Artikel: Der Einsturz des Theaterdekorationsmagazins in Bern am 23. August 1905
Autor: [s.n.]
DOI: <https://doi.org/10.5169/seals-26151>

Der Einsturz des Theaterdekorationsmagazins in Bern am 23. August 1905.

„Gutachten über die Ursachen des Einsturzes des Theaterdekorationsmagazins in Bern am 23. August 1905.

Abb. 8. Ausführungsplan vom 26. April 1905 für die Dachkonstruktion in armiertem Beton. — Massstab 1:50. — (Die Schnitte A-B und C-D in 1:500 sind den Plänen der Bauleitung entnommen.)

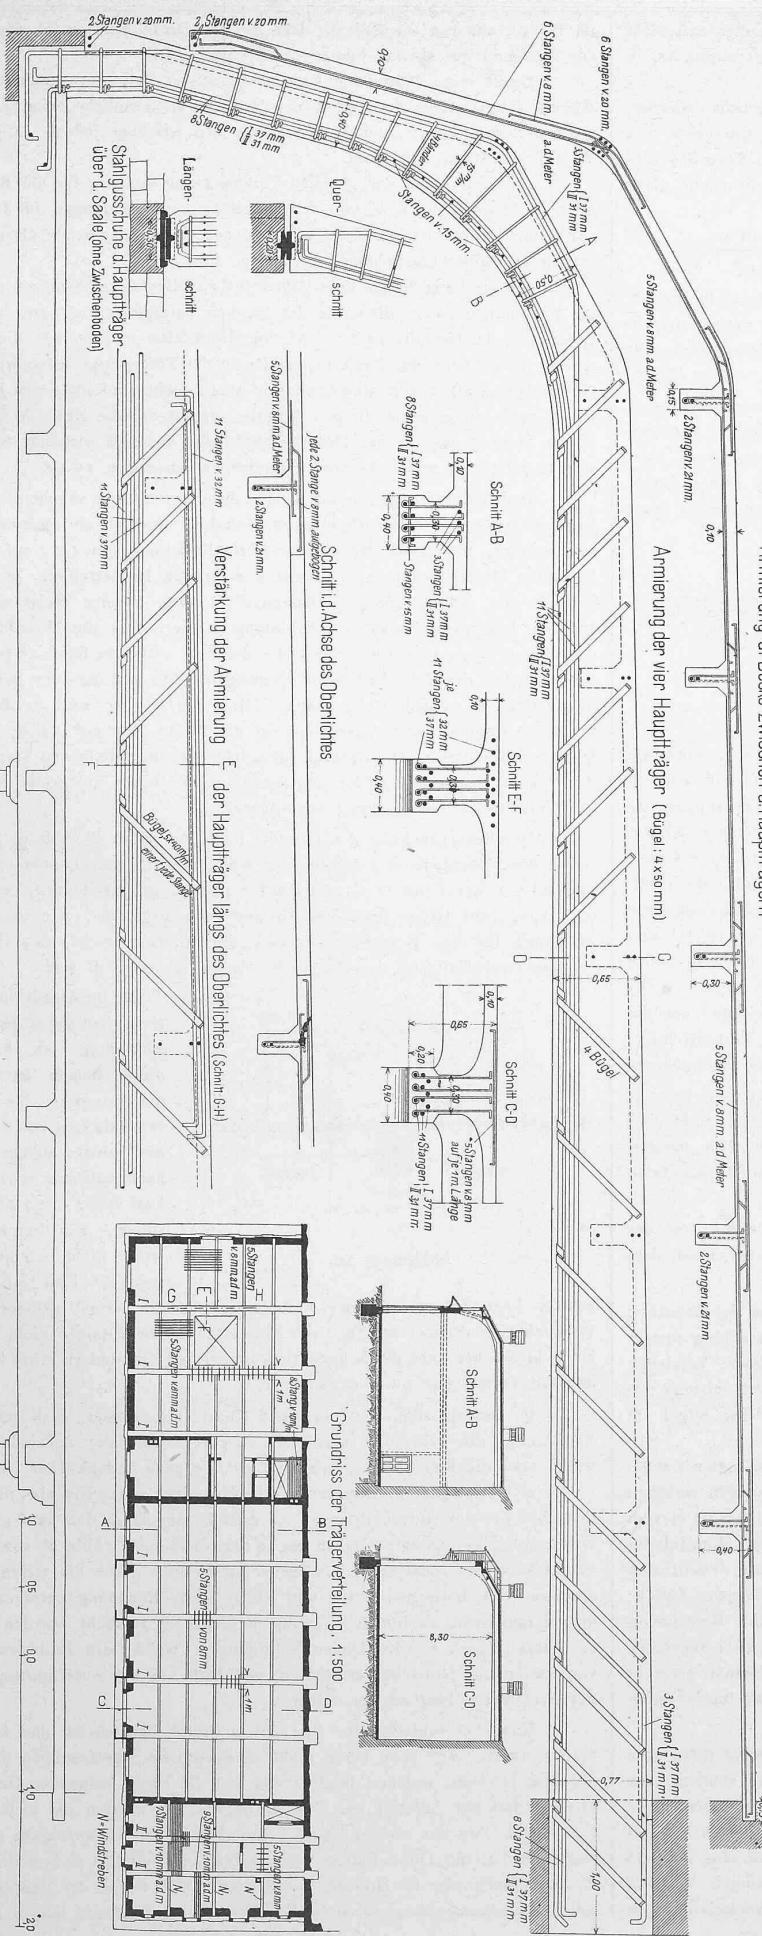
a) Die Höhe der Hauptträger ist gegenüber dem Vorprojekt unnötigerweise um 10 cm vermindert worden; sie betrug in der begutachteten Eingabe vom 25. Februar 1905 75 cm, wurde vom Experten, Herrn Bolliger, nicht beanstandet und beträgt laut Ausführungsplan nur noch 65 cm in Trägermitte, d. h. nur 1:19 der Lichtheite. Dabei wurde der Abstand der Dachträger voneinander mehr als verdoppelt (4 m bzw. 4,80 statt 2 m), wodurch einem jeden Träger eine bedeutend schwere Last zufiel und das Trägerprofil viel unvorteilhafter gestaltet wurde.

Freilich wurden diese abgeänderten, ungünstigeren Verhältnisse in der neuen, bis am 24. August nicht mitgeteilten statischen Berechnung berücksichtigt, jedoch nicht in genügendem Massse; die Eisenstangen der Hauptträger sind annähernd entsprechend verstärkt worden, sodass ihre Beanspruchung, welche im Vorentwurf zu 1,07 t/cm² berechnet wurde, im Ausführungsprojekt 1,13 t/cm² betrug; aber der auf Druck beanspruchte obere Teil, d. h. die Platte oder «Hourdi», welche den sog. Druckgurt des Trägers bildet und nun viel ungünstiger beansprucht war, blieb sich gleich. Um dies zu begründen, war Herr Ingenieur Lossier genötigt gewesen, in seiner neuen Berechnung eine bedeutend grössere Breite Hourdi für jeden Träger mit in Rechnung zu ziehen als zuvor. Diese grössere Breite von 4,20 m ist für ein Hourdi von nur 10 cm Dicke als übertrieben zu bezeichnen.

b) Derselbe Hourdi weist überdies im 2,00 m Abstand von der inneren Mauerwand gegen die Nägelgasse den Konstruktionsfehler auf, dass er ziemlich stark abgebogen ist.

Die in der Platte herrschenden Druckspannungen von der Belastung und vom Eigengewichte herrührend, konnten aber nur geradlinig fortgepflanzt werden; die Abbiegung der Platte hätte also besondere Vorsichtsmassregeln gegen ein Aufwärtssprengen der Platte erfordert, ebenso wie die gekrümmten Rundeisen der Armierung selbst durch kleine Bügel im Beton verankert waren (siehe Abbildung 8).

c) Herr Ingenieur Lossier hat schon in seiner ersten Eingabe, namentlich aber bei der Ausarbeitung seines Ausführungsplanes den fünf grossen Oeffnungen des geneigten Dachteiles an der Nägelgasse (Abb. 2), sowie der Schwächung der sonst stark beanspruchten Hourdis durch die vielen darin einbetonierte hölzerne Latten und Klötzte nicht Rechnung getragen. Er mag darauf nicht ausdrücklich genug aufmerksam gemacht worden sein; er besass jedoch die Konurrenzbedingungen, welche des Einbetonierens von Latten und Holzteilen erwähnten, und hatte von den Ausführungsplänen des Architekten Einsicht genommen.

d) Endlich, offenbar nicht ahnend, dass seinen Hauptträgern manche Fehler anhafteten, und noch weniger, dass die Ausschalung ohne Vorsicht stattfinden sollte, zeichnete Herr Ingenieur Lossier in den Ausführungsplan (Abb. 8) statt der in einem Schreiben an Herrn Kontrollingenieur Bolliger mit eigener Hand skizzierten und von letzterem angenommenen *Rollenlager* (siehe Abb. 11) angeblich *Gleitlager* ein. Er erklärt, immer nur an *Gleitlager* gedacht zu haben, und tatsächlich erwähnte der Text seines Schreibens nur «appareils de glissements»; ebenso trägt seine nicht vorgelegte statische Berechnung vom 20. April 1905 neben der Andeutung eines Rollenlagers die detaillierte Berechnung und ausführliche Skizze von dem, was Herr Lossier unrichtig *Gleitlager* nennt und eher Kipplager heissen sollte (siehe Abb. 12). Herr Ingenieur Lossier irrte sich sicher in der Annahme, dass die von ihm zu ungefähr 20 t berechnete Last eines derartigen Lagers, ohne bedeutende wagrechte Angriffe auf die Fassadenmauer, oben auf derselben gleiten könnte; die Reibungskraft eines Druckes von 20 t beim Gleiten ungeschmierter Stahlteile aufeinander beträgt erfahrungsgemäss im allgemeinsten Falle 3 bis 4 t, im vorliegenden Falle, wo die Platten ganz verrostet waren, wohl das doppelte. Im übrigen war überhaupt nicht daran zu denken, auch nur 3 t Schub dem Scheitel der frischen Fassaden zuzumuten. Deshalb hatte sich auch Herr Kontrollingenieur Bolliger nur unter der ausdrücklichen Voraussetzung von *Rollenauflagern* mit der Unterlassung einer von ihm empfohlenen Massregel, nämlich der Führung der Träger in armiertem Beton bis zum Boden, einverstanden erklärt.

a) Ohne Zustimmung des Projektverfassers, Herrn Ingenieur Lossier, haben die Herren Anselmier & Cie. die von ihm vorgesehenen Abrundungen zwischen den Seiten oder Wangen der Hauptträger und der Unterfläche des Hourdis (siehe die Querschnitte C-D und E-F in Abbildung 8) nicht ausgeführt, und zwar um sich die Arbeit zu vereinfachen.

Dadurch wurde der auf Druck arbeitende Trägerteil geschwächt und der sonst schon gefährdete Zusammenhang von Träger und Hourdi vermindert. Die Zeichnung enthält allerdings keine bestimmten Abmessungen für diese Abrundungen.

Der Ausführungsplan liess in dieser Beziehung offenbar an Vollständigkeit und an Klarheit zu wünschen übrig; er mangelte nicht nur an erläuternden Notizen, sondern auch an Massen; ein ausführliches Begleitschreiben oder mündliche Erklärungen und Weisungen wären für diese erste wichtige Arbeit neuer Konzessionäre am Platze gewesen. Anderseits war es Pflicht der letzteren, sich über zweifelhafte Punkte zu erkundigen, denn es ist anzunehmen, dass diese für sie neuen, kostspieligen Gusstahlplatten ihre Aufmerksamkeit geweckt hatten.

Abbildung 10.

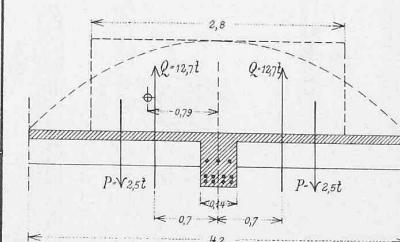
Die Beanspruchung des Nebenbalkens F geht aus Abbildung 10 hervor; dieser Balken ist knapp dimensioniert für eine vertikale Last von 2 · 2,5 t und musste zudem einer nach aufwärts wirkenden Last von 2 · 12,7 t widerstehen. Ein Betonträger wird nicht einmal die vertikale Last in umgekehrter Lage tragen können, weit weniger eine viermal grössere. In Wirklichkeit war aber am Tage des Einsturzes die Belastung P nicht gleich 2,5 t, in welcher auch der Schneedruck inbegrieffen ist, sondern etwas kleiner und die Verhältnisse umso ungünstiger.

Es handelt sich hier um einen Konstruktionsfehler, d. h. um eine Anordnung, die sich kaum regelrecht durchrechnen lässt; auf jeden Fall waren aber die hier hervorgerufenen Zustände ganz bedenklicher Natur.
